con la presente si inviano le Osservazioni contro il Progetto di un impianto eolico codice

procedura ID_VIP/ID_MATTIM: 12691 denominato "PITIGLIANO" ubicato nei comuni di Pitigliano (GR)

ID: Codice procedura (ID_VIP/ID_MATTM): 12691

“Progetto di un impianto eolico denominato "Pitigliano" ubicato nei comuni di Pitigliano (GR) e Sorano (GR) costituito da 20 (venti) aerogeneratori di potenza nominale 7,0 MW per un totale di 140,0 MW con relative opere connesse ed infrastrutture indispensabili”

Immagine 1. Vincoli ex art. 136 del CBC dal PIT della Regione Toscana e zona approssimativa dove è progettato l'impianto industriale.

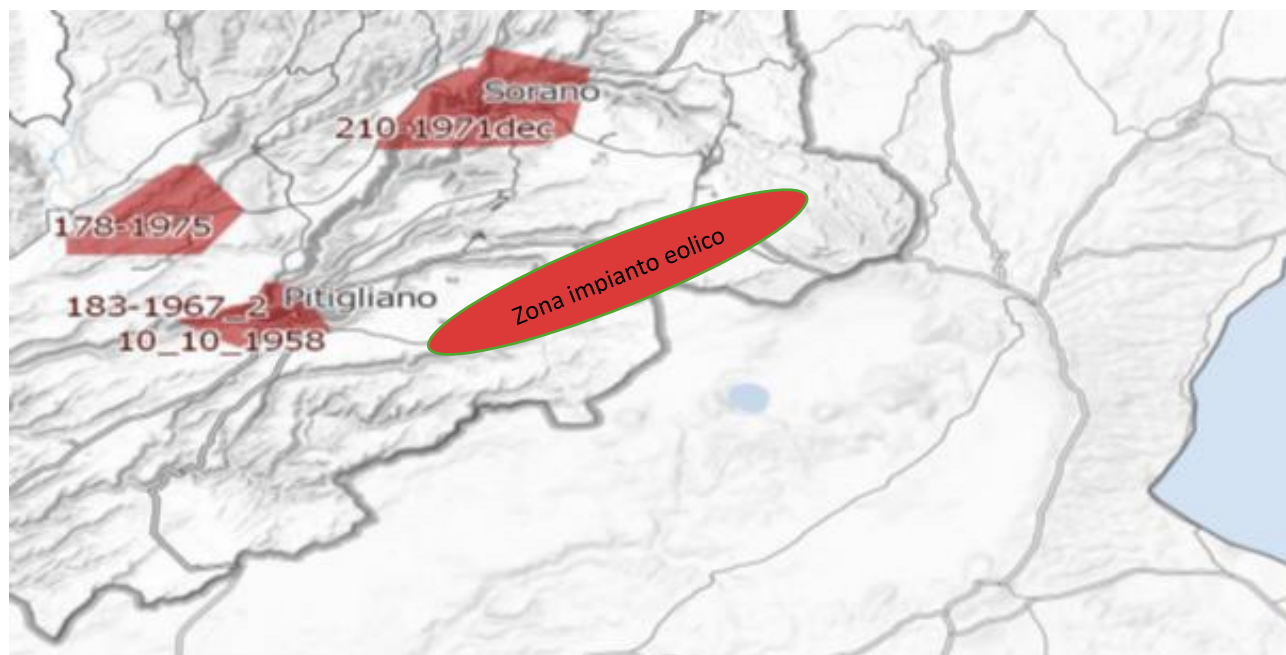
Al contrario si evidenzia che l'impianto eolico industriale citato non solo ricadrebbe con tutti e 20 gli aerogeneratori all'interno delle fasce di rispetto di 3 km di due vincoli paesaggistici di notevole interesse pubblico esistenti nella Regione Lazio e con una parte di essi nel vincolo paesaggistico del Centro abitato di Sorano (GR) quindi in aree non idonee all'installazione di impianti di energia rinnovabile. Addirittura, alcuni aerogeneratori sarebbero ubicati a poche centinaia di metri dai perimetri dei due vincoli paesaggistici laziali ex art 136 del CBC.

Inoltre, come sostiene la Proponente parte dell'impianto si verrebbe a trovare a 3,5 km dal centro abitato di Sorano. Infatti, tre degli aerogeneratori WTG 08, 09, 10 sono addirittura all'interno delle fasce di rispetto dei 3 km del suo vincolo paesaggistico di notevole interesse pubblico ex art 136 del CBC. Si evidenzia che così si crea

un'ulteriore incompatibilità con la tutela del Paesaggio.

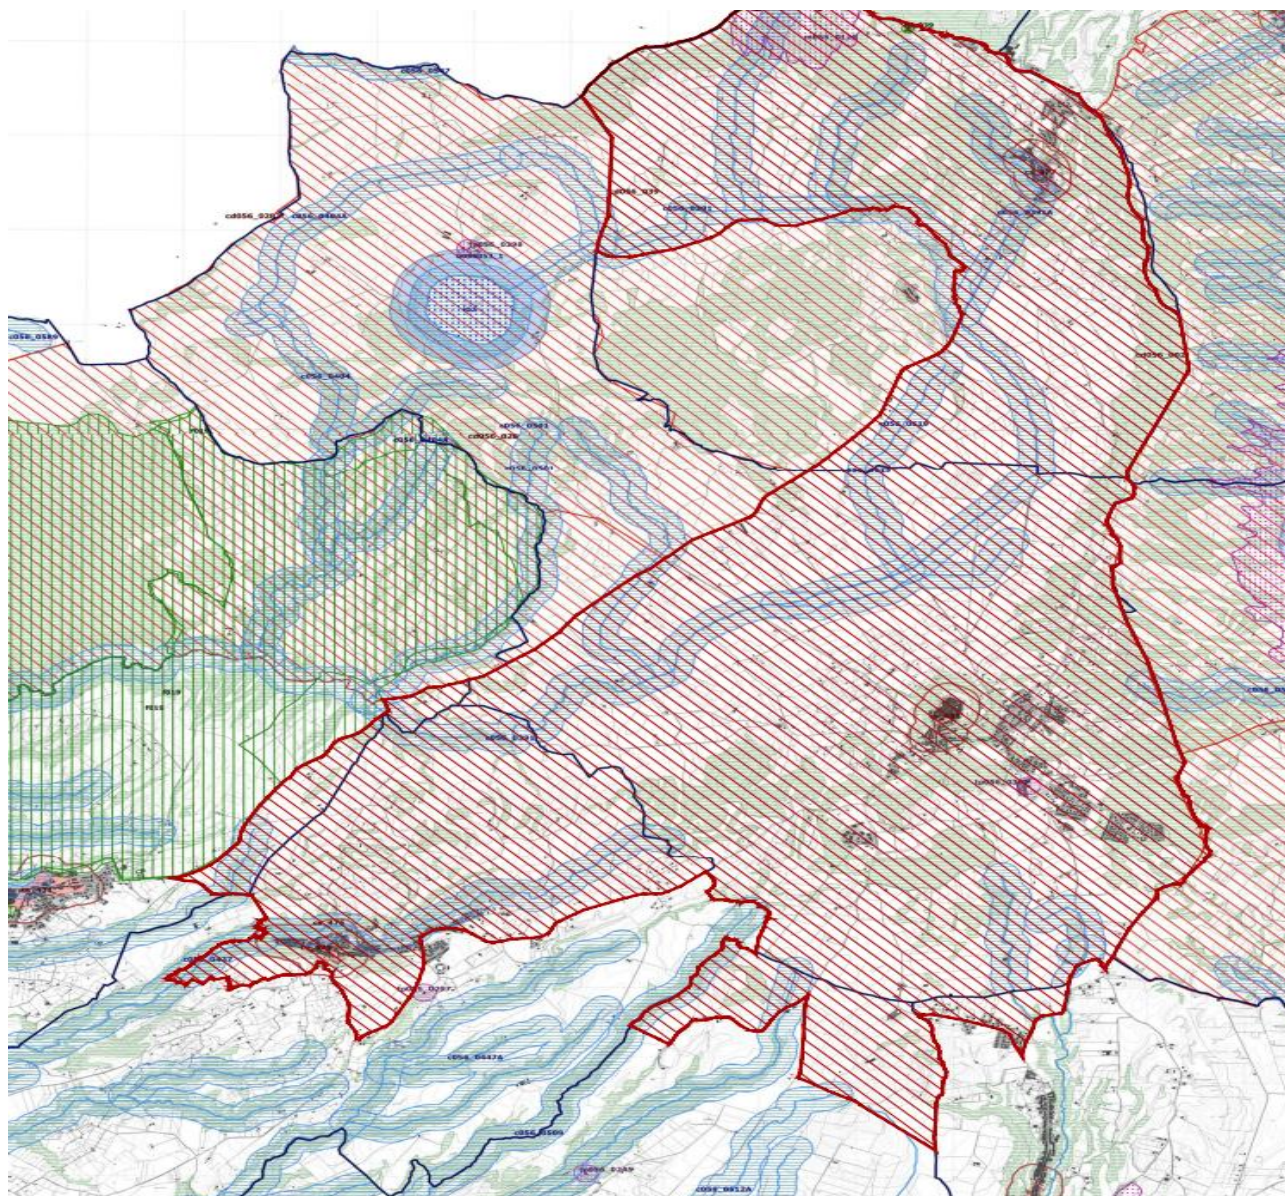
Come è illustrato nell'immagine si ribadisce che l'impianto industriale "Pitigliano" ricade completamente all'interno delle fasce di rispetto dei due vincoli di notevole

interesse pubblico e lambisce quelle di un terzo vincolo e quindi come affermato dal Consiglio di Stato nelle sentenze citate, l'impianto è insediato in area non idonea ai sensi dell'art. 20 comma 8 lettera c quater del D.Lgs. n. 199/2021 e ss.mm.ii al contrario di quanto sostiene la proponente.

Immagine 3. Cumulo di una parte di impianti eolici, fotovoltaici e geotermici industriali in progettazione ed esistenti intorno all’eolico industriale “Pitigliano”.

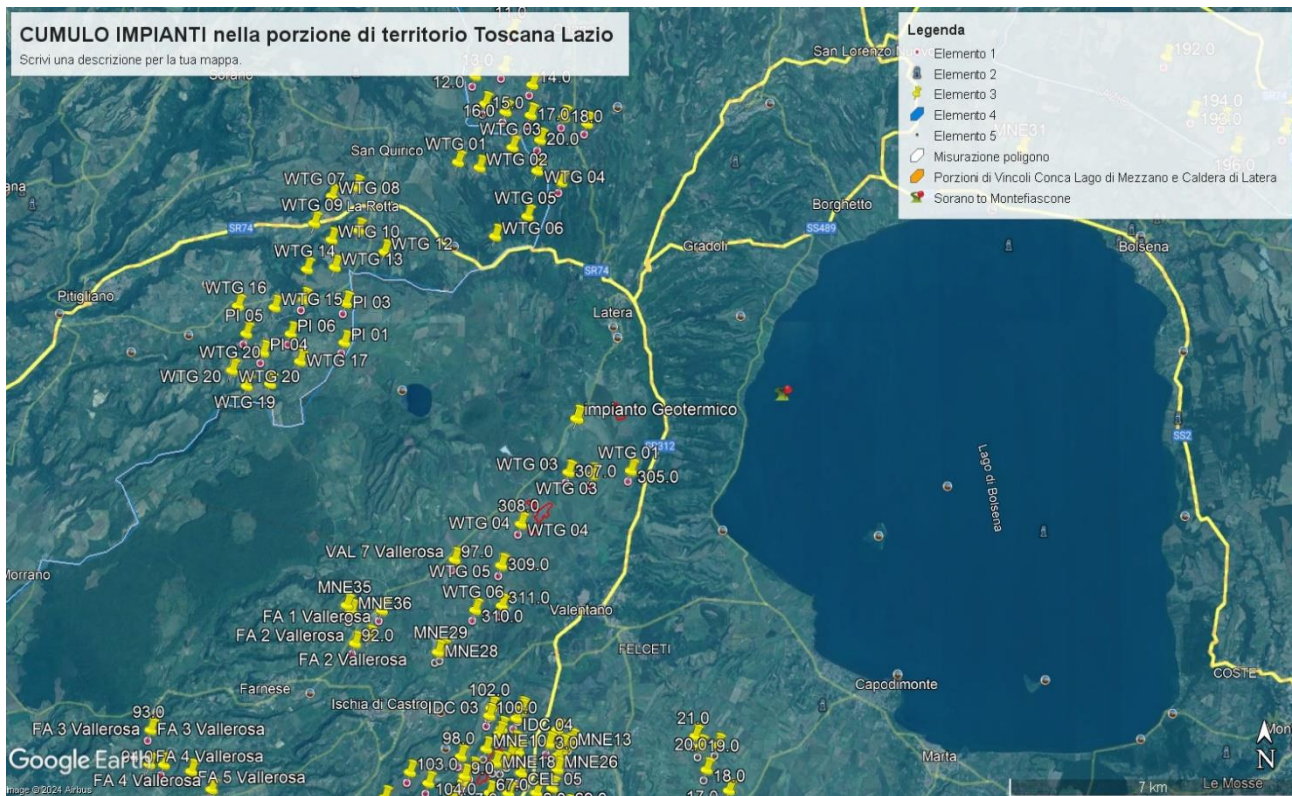
Beni Culturali “*Ambito paesaggistico, geologico e geomorfologico dell’orlo della caldera di Latera ...*” Non vengono nemmeno citati gli impianti eolici in progetto al MASE, il “Rempillo” (6 aerogeneratori) e un altro in verifica amministrativa di 14 aerogeneratori e 72, 6 MW. Ad oggi nei territori di Pitigliano, Sorano e in quello limitrofo potenzialmente potrebbero essere insediati 40 aerogeneratori alti 200 metri e larghi 170. Ma la proponente non cita neanche altri impianti che creerebbero il cumulo e quindi maggiore impatto. Infatti, sul territorio della “Città del Tufo” (Sorano e Pitigliano) impatterebbero anche l’impianto eolico “Montarzo” di Onano con 13 aerogeneratori con le dimensioni ricordate, l’altro eolico industriale nel territorio di Valentano con sette aerogeneratori (stesse dimensioni), gli impianti di Farnese con un minieolico di 3 Torri alte 60 metri già installate in località Poggio del Crognolo e l’impianto eolico industriale “Vallerosa” (7 aerogeneratori alti 200 metri e larghi 158 metri) in procedura VIA presso la Regione Lazio. Inoltre, altri impianti del minieolico già presenti a Valentano, Cellere e Piansano e due progetti eolici industriali con le stesse dimensioni (200 m x 170 m) nel Comune di Ischia di Castro. La valutazione del cumulo non prende neanche in considerazione gli impianti industriali di fotovoltaico e agrivoltaico in progetto a Farnese, Valentano, Ischia di Castro, Cellere. L’impianto geotermico in procedura Via al MASE, progettato nella Caldera di Latera. Quindi è stata effettuata una valutazione del potenziale impatto cumulativo non veritiera a dispetto di quanto affermato dalla proponente che sostiene di aver preso in considerazione uno spazio di 10 km intorno al suo impianto per gli impatti che si creerebbero.

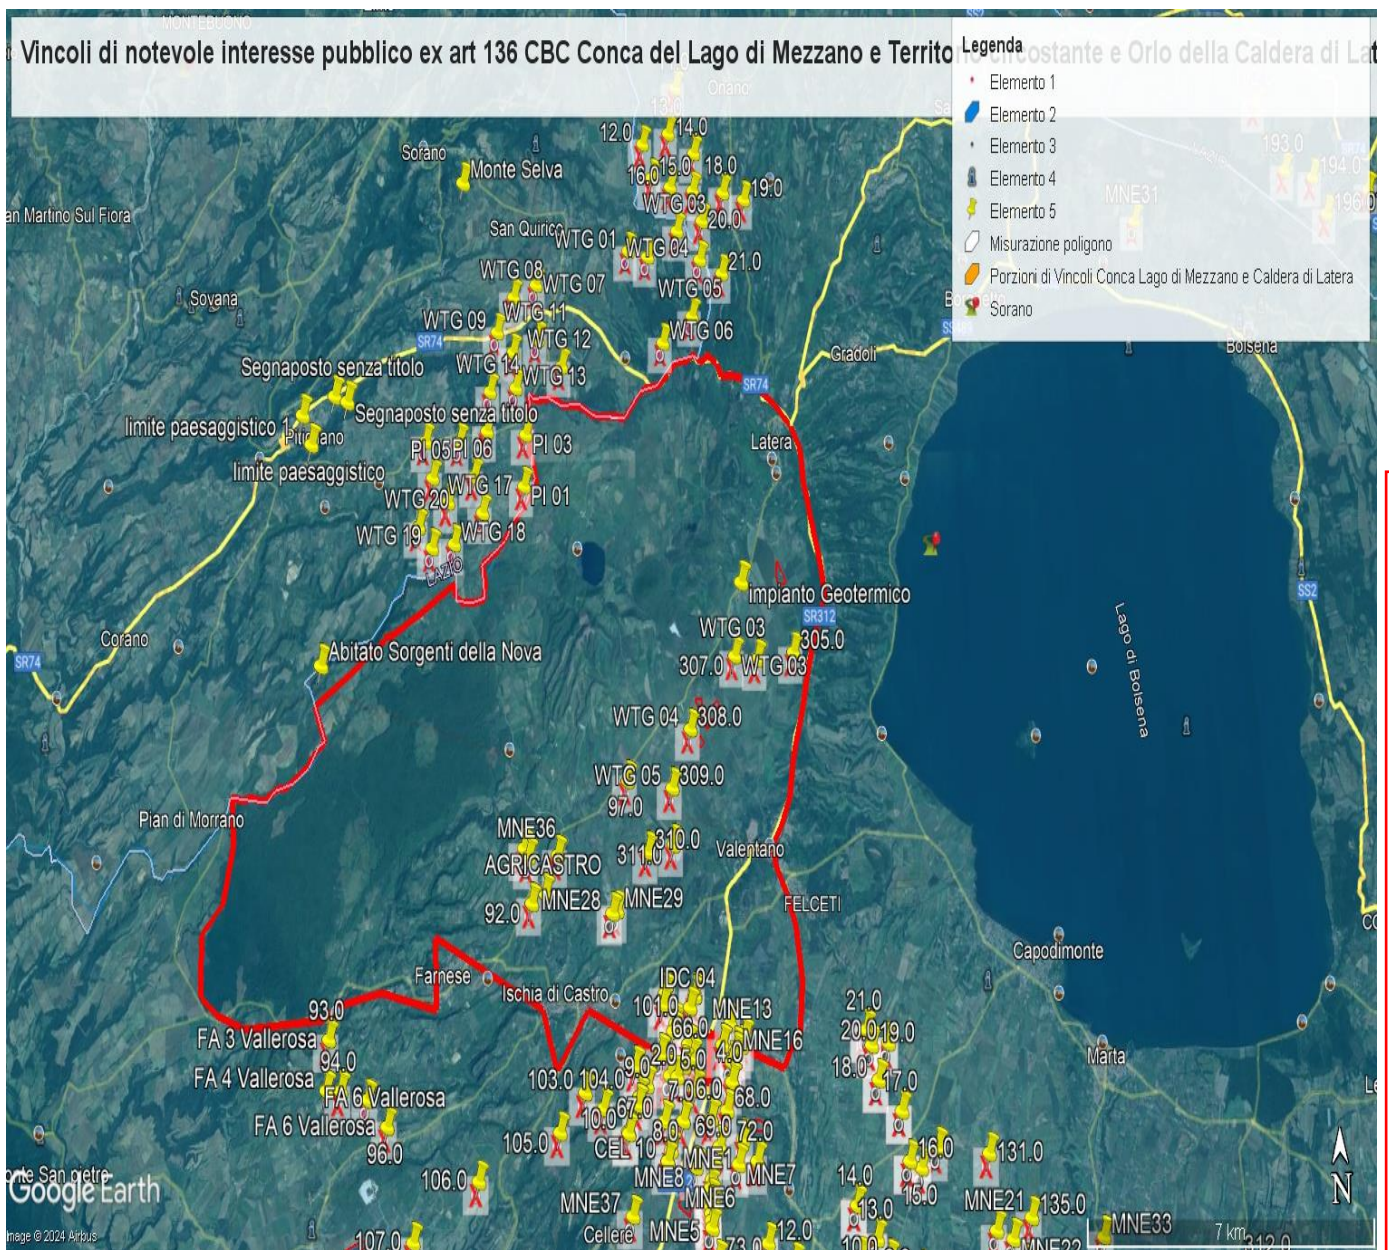
e schiantandosi cadrebbe direttamente sulla strada regionale e un'altra la WGT 09 a 235 metri dalla stessa facilmente raggiungibile dai pezzi creati in un eventuale schianto e anche la WGT 08 a 310 metri sempre in zona di relativo pericolo. Le pale WGT 10, 12 e 13 si trovano invece a 60 – 70 metri da una strada sterrata che collega abitazioni e strutture agricole mentre la WGT 14 a poco più di 200 metri. La pala WTG 16 si trova a 320 metri dalla Strada Provinciale Pantano ed a soli 100 da una strada sterrata che collega abitazioni e strutture agricole. La WTG 20 si trova a soli 160 metri da una strada sterrata che collega due Agriturismi. Anche queste costituisce un pericolo per l'incolumità delle persone e degli animali in caso di schianto o di rottura di parti dell'aerogeneratore. E' noto che possono verificarsi rotture della lama in rotazione o di pezzi della stessa e a volte anche crolli dell'intero aerogeneratore o spezzamento (meglio *rottura*) della torre a causa di incendi o eventi atmosferici estremi sempre più frequenti anche nei nostri territori. Uno dei principali eventi che comporta la rottura della lama è rappresentato dalla fulminazione atmosferica anche se le lame sono idoneamente protette contro questi fenomeni mediante ricettori metallici disposti alle estremità delle lame ed idoneamente collegati a terra. Nel caso di rottura accidentale di un elemento rotante a seguito di distacco, attraverso le leggi della balistica classica è possibile determinare le probabili traiettorie dell'elemento. Infatti, nota la velocità di rotazione e le caratteristiche geometriche, si può procedere all'applicazione delle leggi della fisica per giungere ad una stima esatta delle traiettorie. Purtroppo, la stima è chiaramente semplificata vista la complessità del problema e le molte variabili che entrano nel calcolo, soprattutto per ciò che riguarda le azioni aerodinamiche di portanza, resistenza e momento aerodinamico di difficile definizione soprattutto in caso di frammenti irregolari e di geometrie incognite. In letteratura esistono degli studi condotti relativamente a questa specifica tematica. Uno dei riferimenti è rappresentato dallo studio condotto dalla società Vestas Wind System: "Vestas V80 – Blade Trow calculation under normal operationing

conditions (2001)”. Detto studio riporta la stima della traiettoria di una pala eolica in condizioni di normale funzionamento sia per la pala intera che per eventuali frammenti. Lo studio ipotizza che, in assenza di forze aerodinamiche, la massima gittata si ottiene quando la pala si distacca dal rotore con un angolo di 135° azimut, considerando quale unica forza inerziale quella di gravità con approccio quindi conservativo e a vantaggio di sicurezza. Viene quindi calcolato il tempo di volo considerando la velocità verticale iniziale applicata al centro di gravità. Nota la durata di volo e conoscendo le componenti orizzontali e verticali della velocità è possibile definire la traiettoria dell'elemento distaccatosi. Le conclusioni dello studio analitico del fenomeno, **basato su grossolane approssimazioni anche dichiarate**, ha dimostrato che è opportuno evitare la presenza di ricettori sensibili al probabile distacco di organi rotanti nella circonferenza di raggio 85 m dall'asse dell'aerogeneratore. A pag 7 del Documento prodotto dalla proponente “ Relazione gittata” a pag 7 si afferma *“Nella definizione del Layout del Parco di Pitigliano-Sorano in un intorno di ampiezza pari a 212,04 m che rappresenta il valore di gittata reale stimato non ricade nessun punto sensibile”*. Questo valore della gittata massima oltre a non essere assolutamente condivisibile e non realistico in quanto addirittura di poco superiore all'altezza della pala non è neanche veritiero perché abbiamo visto che la S.R 174 maremmana sarebbe interessata dal crollo della pala WGT 07 e altre strade provinciali e secondarie sarebbero interessate dalla vicinanza di altri aerogeneratori sopra meglio individuati.

Infatti, il fenomeno della gittata massima è molto più complesso da stimare analiticamente, per questo si rimanda all'esperienza dei costruttori più esperti i quali indicano detto fenomeno come molto raro con una variabilità di ritrovamenti dei frammenti a distanze molto varie, in relazione ai numerosi fattori che possono condizionare l'evento, l'orografia, la velocità del vento, la direzione, le azioni aerodinamiche di portanza che potrebbero spingere a centinaia di metri frammenti di elementi rotanti, come purtroppo avvenuto già in

passato. Il rischio è elevato sia per gli abitanti che si trovano entro i 500 metri lineari sia per gli agricoltori che si troveranno a coltivare i suoli sottesi dall'impianto o nelle attività di ricezione legate agli agriturismi sia per i veicoli che si troveranno a transitare sulle strade regionali, provinciali, comunali o vicinali citate. Per questo ulteriore motivo legato all'incolumità delle persone e degli animali chiediamo che venga espresso parere contrario alla realizzazione dell'impianto eolico "Pitigliano".

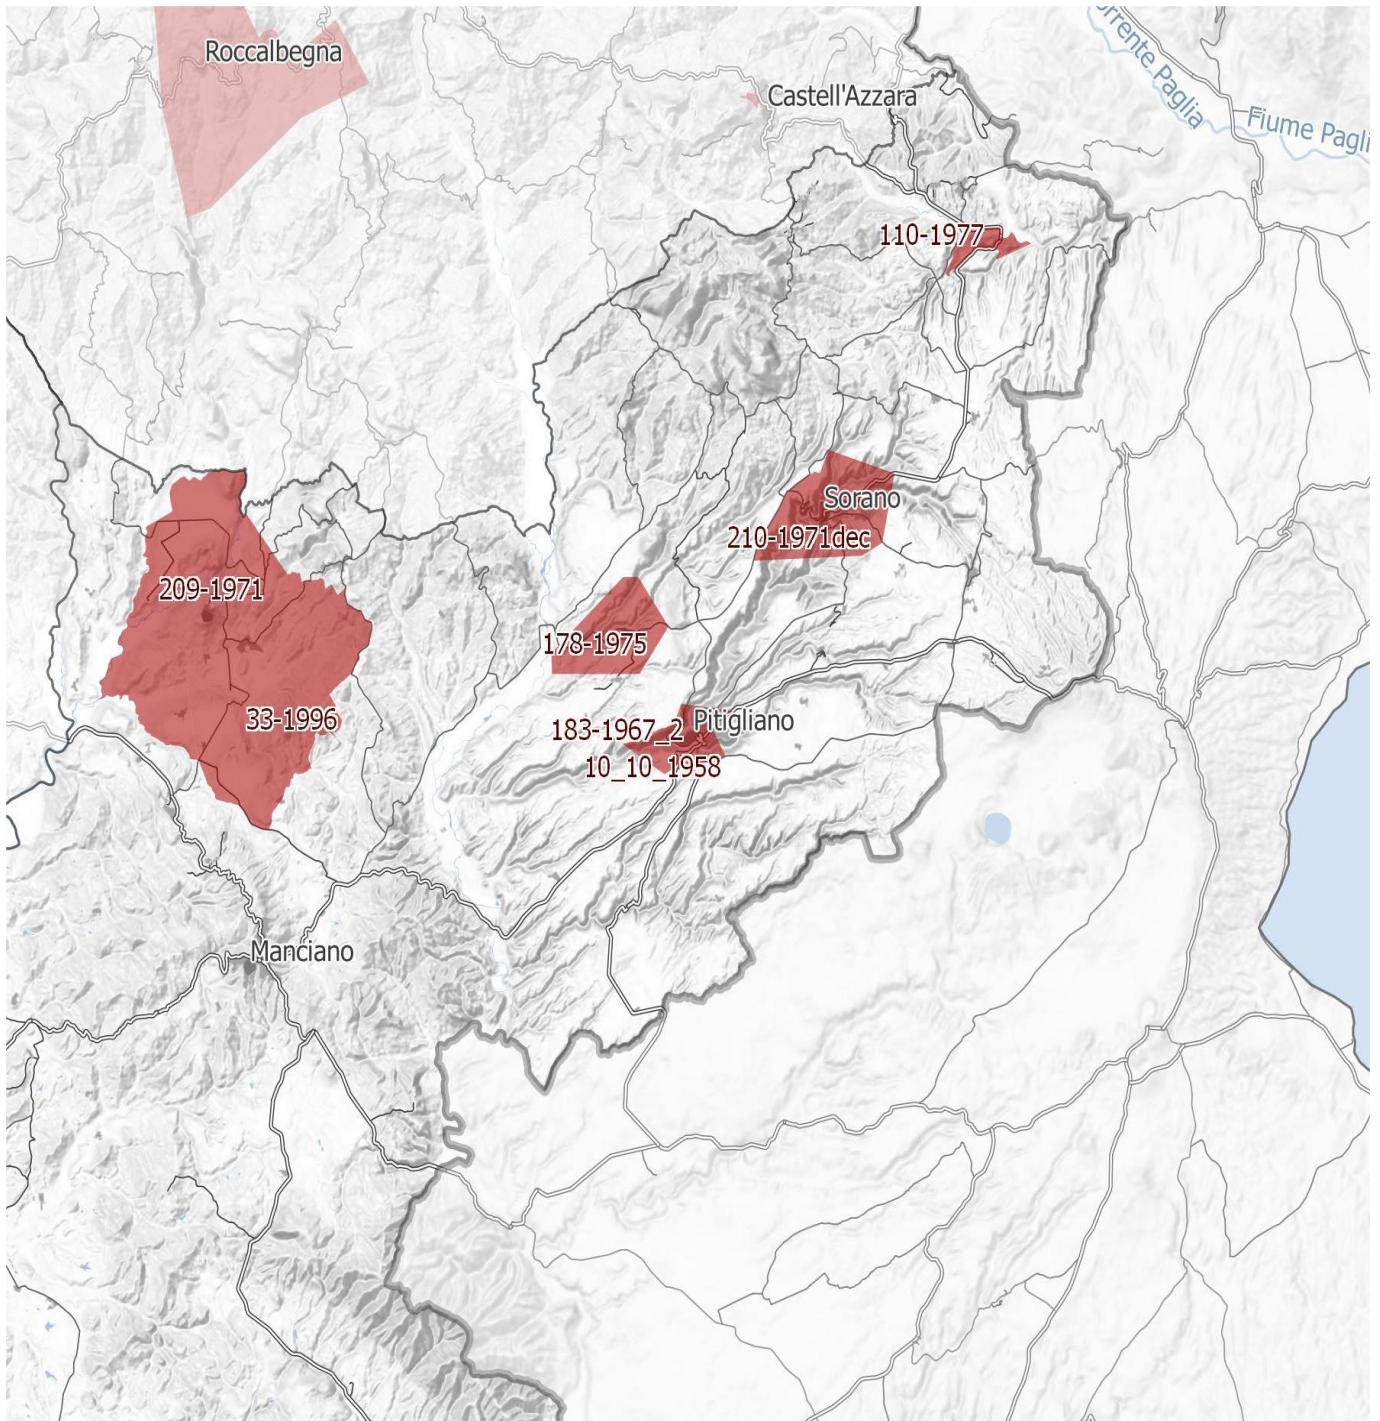
IMMAGINE n. 4 Si evidenzia che i tre aerogeneratori WTG 07, WTG 08 e WTG 09 impattano con il vincolo paesaggistico di notevole interesse pubblico del Centro Storico di Sorano. Il WTG 07 si troverebbe a 2828 m, WTG 08 2504 e WTG 09 2990. Il cavidotto dell'impianto invece impatta in buona parte del Vincolo paesaggistico ex art. 136 del CBC del Centro Storico di Pitigliano.

IMMAGINE n. 7 Mappa della intervisibilità degli impianti eolici elaborata dall'Associazione nazionale Amici della Terra. La mappa non è aggiornata comunque rende molo bene dell'enorme impatto visivo creato dal cumulo degli impianti.

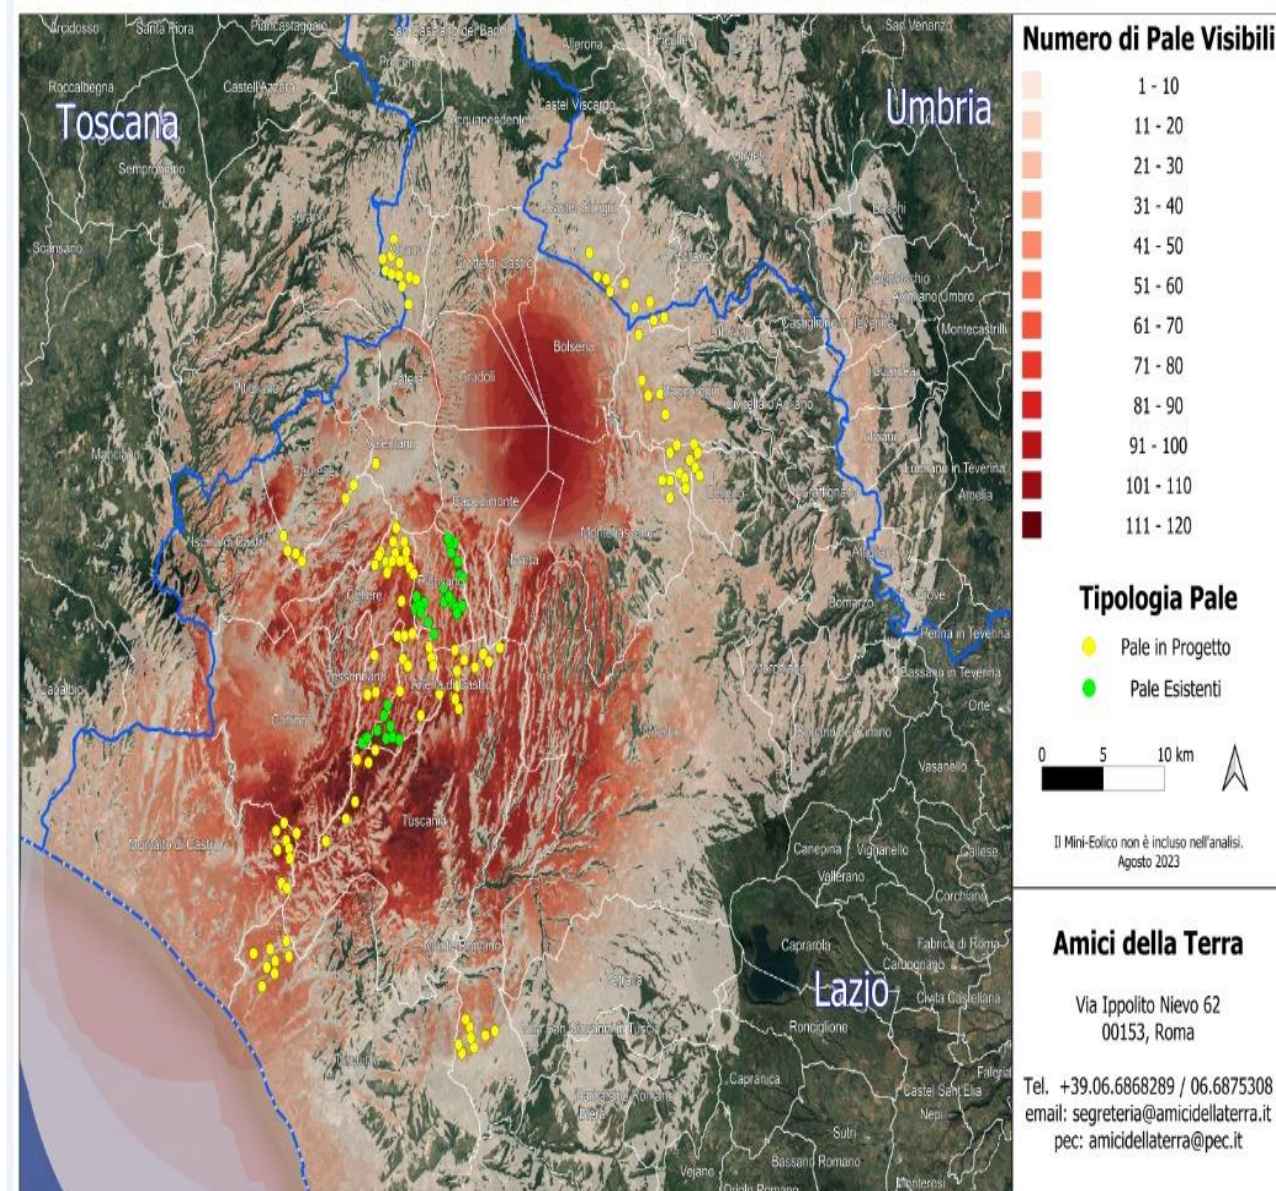
Se agli impianti eolici rappresentati qui sopra che non comprendono sia l'impianto eolico Pitigliano e le altre 14 pale del progetto eolico in verifica amministrativa sempre nel territorio di Pitigliano si aggiungono i migliaia di ettari (7000 fin'ora) di territorio occupato dagli impianti fotovoltaici e agrivoltaici e dalle altre tipologie appare chiaro il numero spropositato degli impianti FER nella bassa toscana e nella Tuscia.
